Réhausse du plan d'eau de Codole et mise aux normes de l'EVC

Mémoire- Réponses à l'avis du MRAe

Référence : 2026 CORSE/015124 AP

Avis du 6 mai 2026

Figure 1 : Point de vue des prises de vue

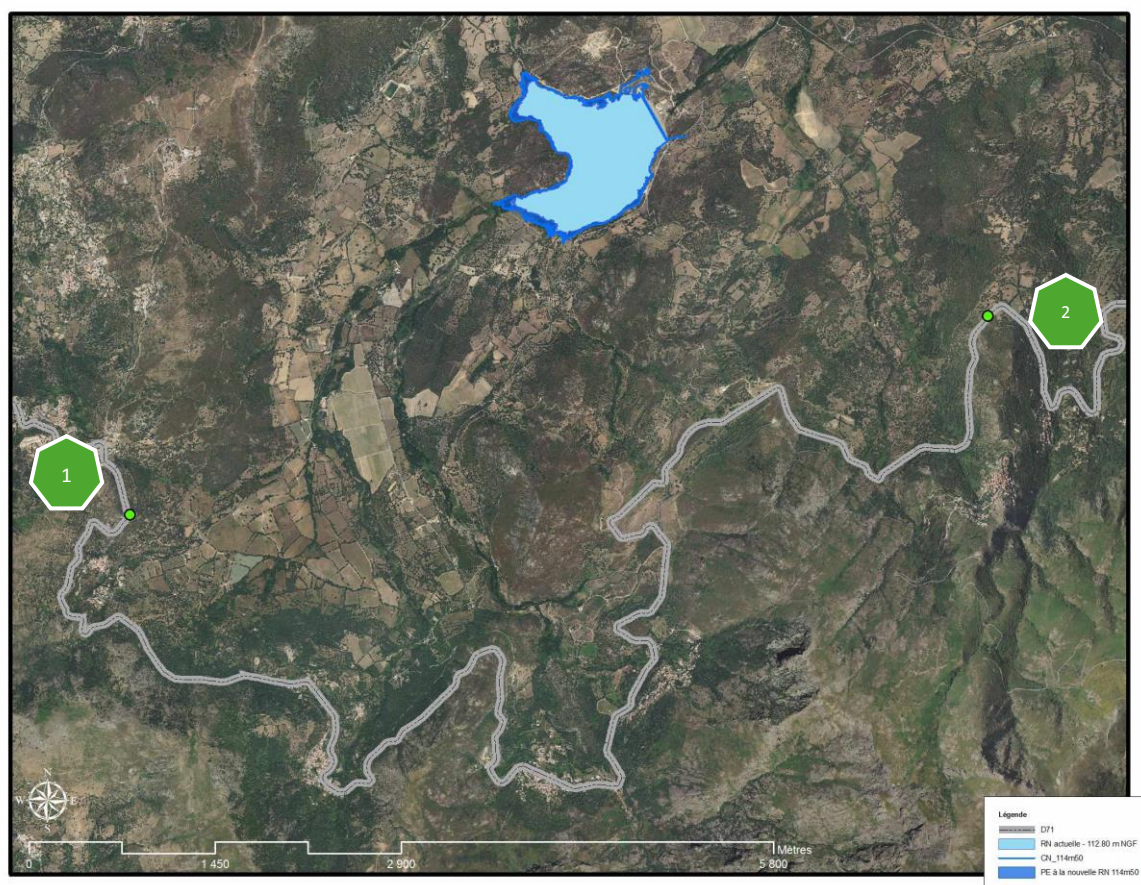
Deux vues ont été prises, l'une et l'autre située sur la RD71 (Route Départementale faisant le tour du bassin versant à partir de Cateri et arrivant à Lozari). Les deux points de vue sont localisés ci-après :

Le point de vue 1 considéré est situé à environ 5,14 km du barrage et domine le plan d'eau de 247 m. Bien que la rehausse projetée de 1,70 m soit théoriquement visible d'un point de vue géométrique, son angle apparent n'est que d'environ 0,019° (1,14 minute d'arc), valeur proche du seuil de résolution de l'œil humain. Compte tenu de la distance d'observation, des conditions atmosphériques usuelles et du contexte paysager environnant, l'effet visuel induit par la rehausse apparaît comme très faiblement perceptible depuis ce point de vue. Cette situation correspond à une perception limite : l'ouvrage demeure visible, comme c'est le cas actuellement, mais l'augmentation de la cote de retenue de 1,70 m, bien que théoriquement perceptible, reste extrêmement difficile à distinguer en l'absence d'un point de comparaison direct, tel qu'une photographie avant/après ou une observation simultanée des deux états.

Le point de vue n°2 constitue la situation la plus sensible de l'analyse, dans la mesure où l'angle apparent associé à la rehausse atteint localement près de 2' au droit de la digue. Néanmoins, cette valeur demeure inférieure au seuil de 0,05° généralement retenu pour caractériser une perception paysagère modérée et reste nettement en deçà du seuil de 0,1° correspondant à une modification clairement perceptible du paysage.

Par ailleurs, la rehausse projetée de 1,70 m ne représente qu'environ 0,75 % du différentiel altimétrique entre l'observateur et le plan d'eau (1,70 m pour une différence d'altitude de 227 m), ce qui limite encore son incidence visuelle.

L'impact sur le paysage en perceptions lointaines peut être qualifié d'extrêmement faible.

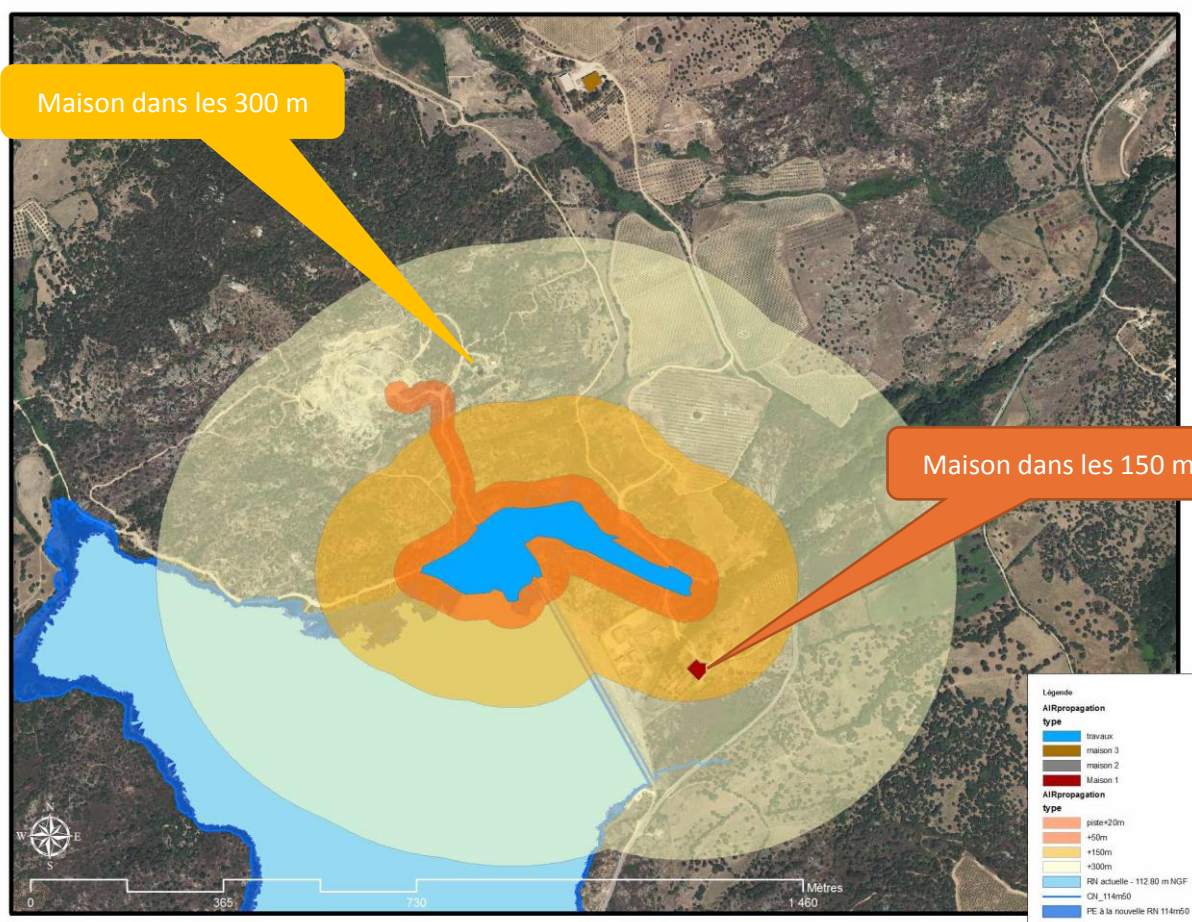
La MRAe recommande d'approfondir l'étude d'impact au regard des enjeux sur les paysages, la qualité de l'air, de l'eau et les nuisances acoustiques, particulièrement en phase travaux, puis de compléter le résumé non technique en conséquence.

Quatre zones particulières ont été définies :

Zones	Habitation
+ 50 m autour de l'EVC	Aucun habitat
+150 m autour de l'EVC	Une habitation en aval de l'EVC
+300 m autour de l'EVC	Une habitation en amont près de la carrière
+20 m autour de la piste d'accès à l'ancienne carrière	Aucun habitat

Des estimations des émissions de particules ont été réalisées en fonction de la granulométrie considérée et de la distance à la source d'émission (cf. tableau présenté en annexe). Les résultats montrent qu'à une distance de 20 m de part et d'autre de la piste, les émissions de particules fines (PM_{2.5}) seront comprises entre 6 et 10 g, selon le niveau de chargement du camion. Au droit de l'habitation située en aval de l'EVC à environ 150 m, la concentration maximale additionnelle en PM_{2.5} est estimée à environ 10 µg/m³.

Les concentrations maximales susceptibles d'être observées au niveau des habitations les plus proches, situées à environ 150 m du chantier, sont estimées entre 1 et 4 µg/m³ dans les conditions courantes de fonctionnement et de dispersion atmosphérique. Dans des conditions météorologiques défavorables à la dispersion, les concentrations pourraient ponctuellement atteindre jusqu'à 10 µg/m³.

Figure 4 : Extrait du PLU de Santa Reparata di Balagna (source -geoportail-urbanisme.gouv.fr)

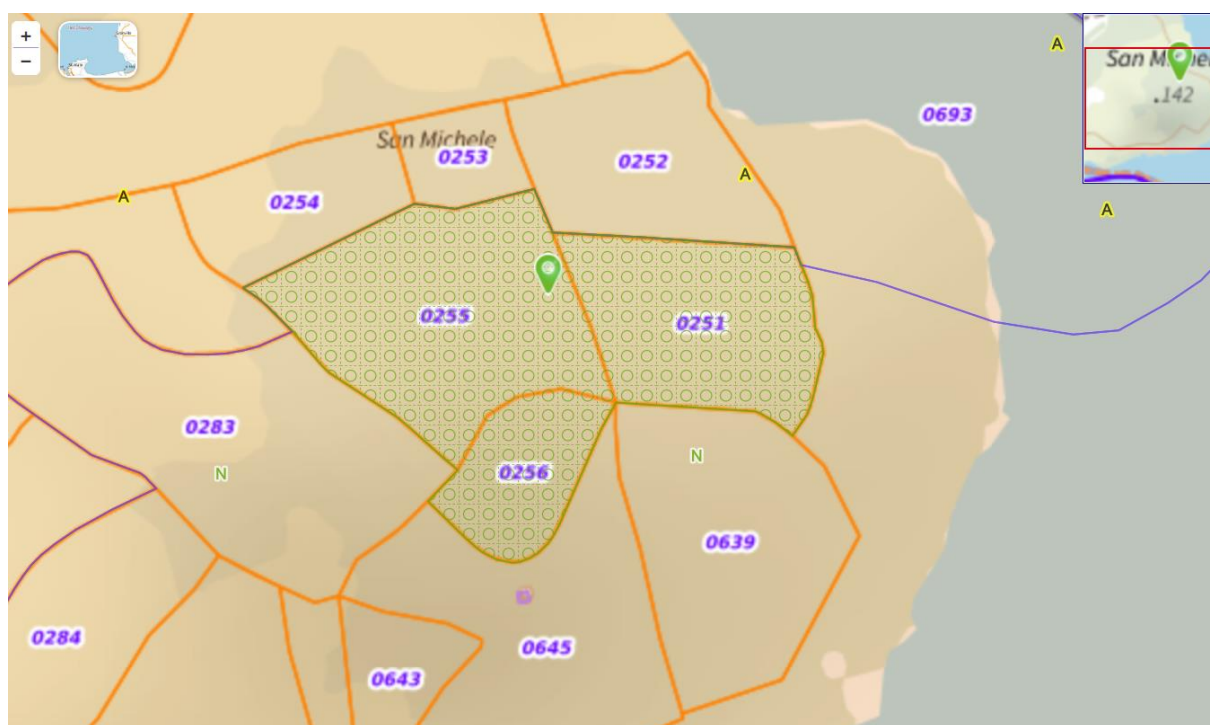
Le dossier n'indique pas si le projet est compatible avec les documents d'urbanisme opposables sur la commune de Feliceto et celle de Speluncato.

La MRAe recommande de compléter l'analyse de la compatibilité avec les documents d'urbanisme opposables existants sur les communes concernées par l'implantation du projet.

Le PLU de la commune de Santa Reparata di Balagna comporte en rive gauche du plan d'eau un espace boisé classé (EBC) situé sur les parcelles E255, E251 et E256.

Cet espace boisé classé, défini lors de la dernière révision du document d'urbanisme (délibération communale du 13/04/2026), ne se situe ni au sein de la zone susceptible d'être inondée par la rehausse de la retenue, comprise entre les deux retenues normales (cotes 112,80 m et 114,50 m NGF), ni dans l'emprise correspondant à la cote des plus hautes eaux (PHE) fixée à la cote 115,60 m NGF. La cartographie présentée ci-après met clairement en évidence l'absence d'incidence du projet sur cet espace boisé classé.

Figure 6 : Surfaces inondées d'espaces stratégiques agricoles (ESA) et de ressources pastorales (RPA)

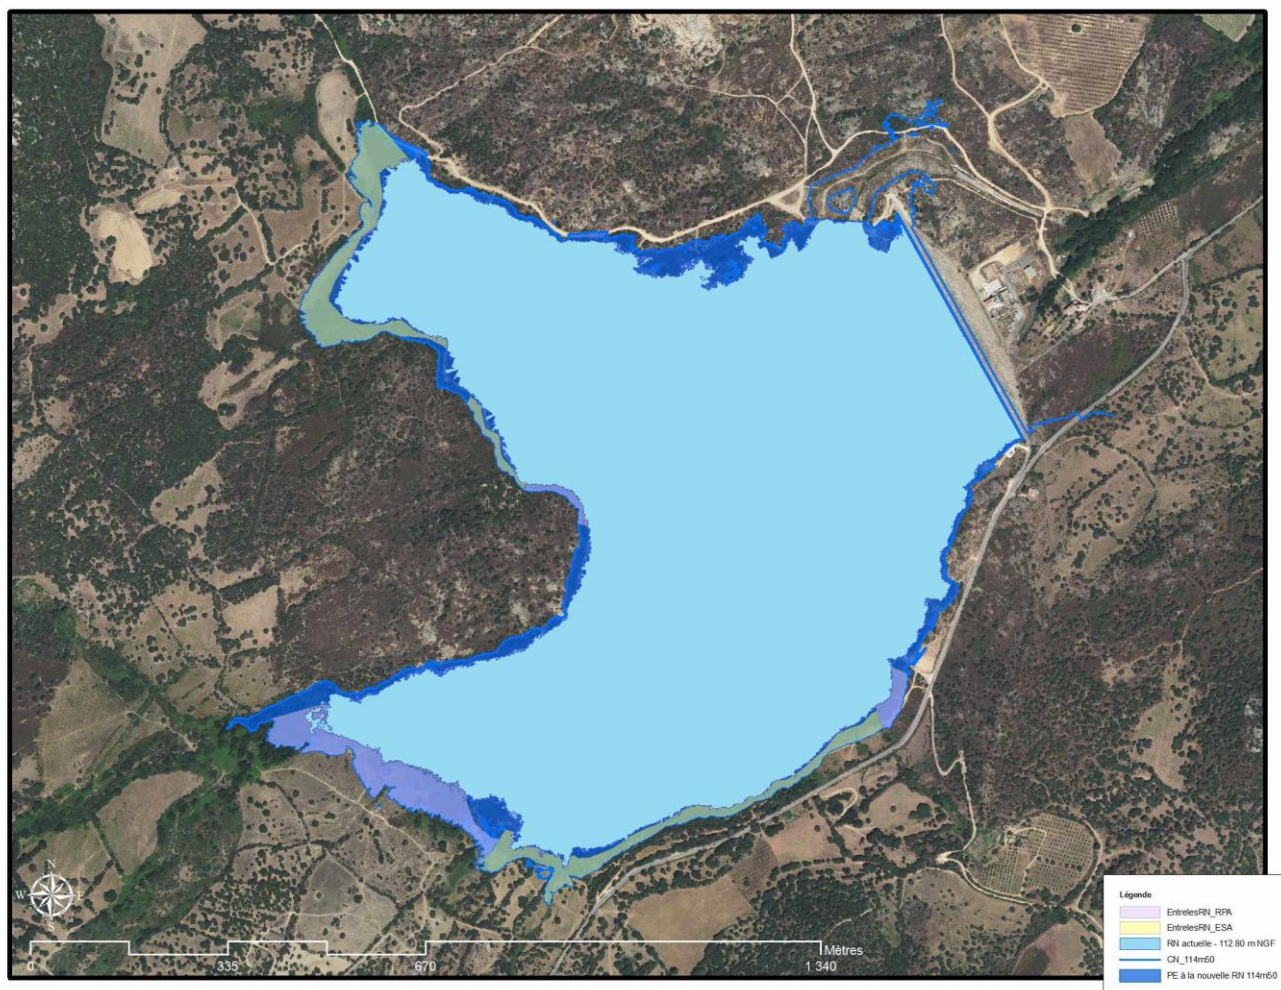
Avec la réhausse du plan d'eau, 4,16 ha de terres agricoles, actuellement exploitées, seront inondées. La compatibilité du projet n'est cependant pas étudiée avec les espaces stratégiques agricoles (ESA) et les espaces ressources pour le pastoralisme et l'arboriculture traditionnelle (ERPAT) identifiés au PADDUC.

La MRAe recommande de compléter l'analyse de la compatibilité au regard de la consommation des terres agricoles identifiées au PADDUC.

Toutefois, l'analyse de la compatibilité avec le PADDUC et ses ESA met en évidence que la rehausse du plan d'eau conduira à l'inondation de 3.78 ha d'espaces stratégiques agricoles (ESA) et 2.48 ha de ressources pastorales (ERPAT ou RPA), soit 6.26 ha au total (voir Figure 6 : Surfaces inondées d'espaces stratégiques agricoles (ESA) et de ressources pastorales (RPA)).

Les espaces stratégiques agricoles situés à proximité du plan d'eau actuel représentent au total 950 ha ; le projet inondera ainsi moins de 0.7% de ces surfaces.

Figure 7 : Zones de traitement des déchets verts

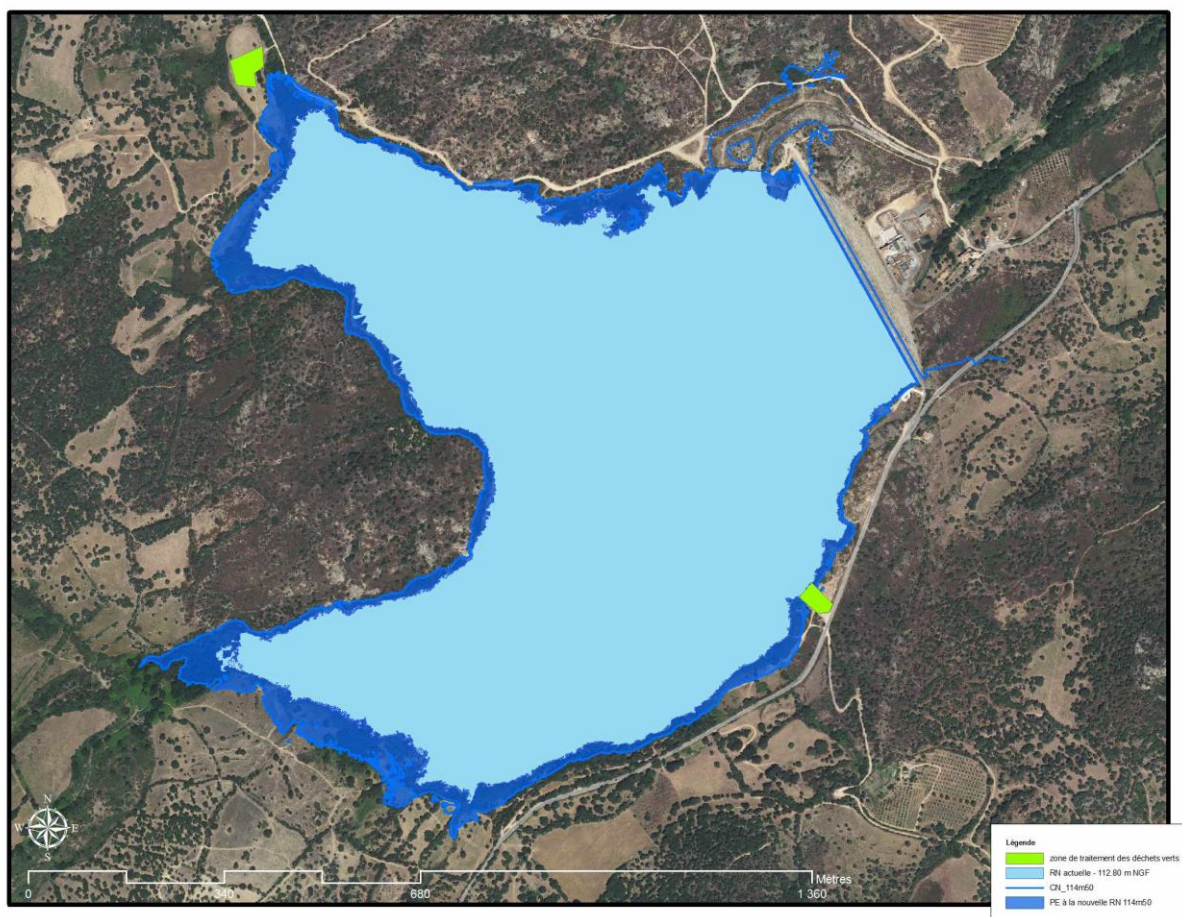
Par ailleurs, le volume de déchets verts liés aux créations de pistes et au défrichement des surfaces ennoyées n'est pas estimé, pas plus que le traitement envisagé pour ces déchets.

La MRAe recommande d'analyser les incidences de la gestion et du transport des déchets inertes (envisagés en remblaiement de la carrière) et de prévoir des mesures adaptées. Elle recommande également de préciser le volume et le devenir des déchets verts liés aux opérations de défrichement.

Deux zones permettant le traitement des déchets verts (broyage, tronçonnage des troncs, chargement) seront mises en place, proche des accès existants, l'un en rive gauche, l'autre en rive droite. Les deux zones sont dans l'emprise du périmètre de protection immédiat donc acquis en toute propriété et dans des zones sans espèces floristiques protégées.

Ces mesures vont permettre de faire baisser le volume de déchets vert à transporter à 932 m³ (avec un foisonnement résiduel). Le nombre de rotations total a été estimé à 47 rotations.
